<u>下ケース形状異常について</u>

品名:下ケース 図番:4-543-885-01

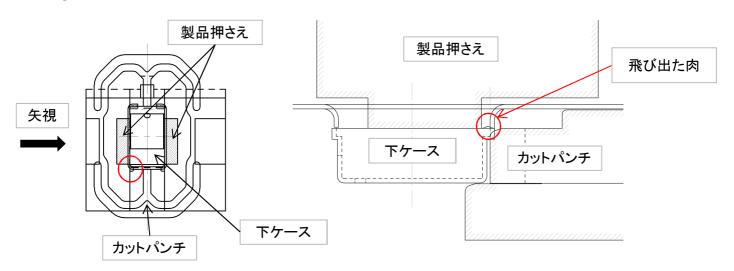
① パーツに焼き付きが発生し箱高さが高くなっている(肉が飛び出ている)。

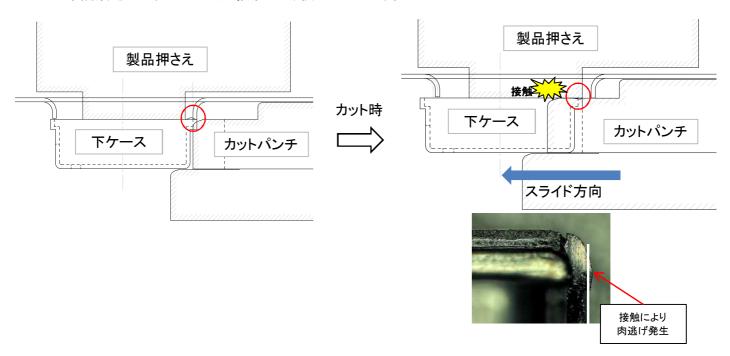
② 製品を横にずらす様に抜き落とす構造の為、カットパンチがスライドして製品を横へ押し出した際に製品押さえと飛び出た肉が接触して、横に出てしまう。

カット時にカットパンチがスライドしても飛び出た肉と製品押さえが接触しないように逃げを追加します。
